ODPOWIEDZI NA PYTANIA DOTYCZĄCE KONKURSU

**NA OPRACOWANIE KONCEPCJI ARCHITEKTONICZNEJ PRZEBUDOWY  
TOALET PUBLICZNYCH W OBIEKCIE HALI WIDOWISKOWO-SPORTOWEJ  
„SPODEK” W KATOWICACH**

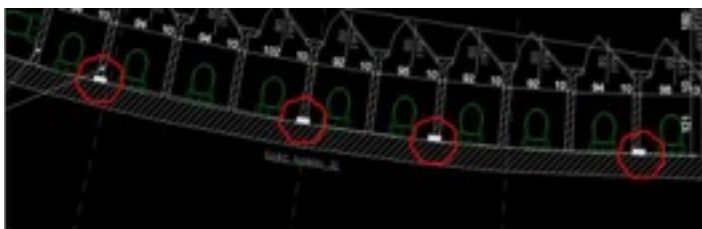
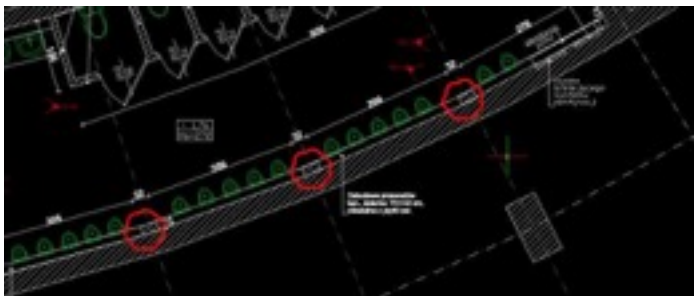
*9. pytanie: Proszę o uszczegółowienie jaką funkcję pełnią występy ze ścian w toaletach typ A, zarówno damskich jak i męskich, które wskazane są poniżej?*

Prawdopodobnie są to kanały wentylacji nawiewnej i wywiewnej.
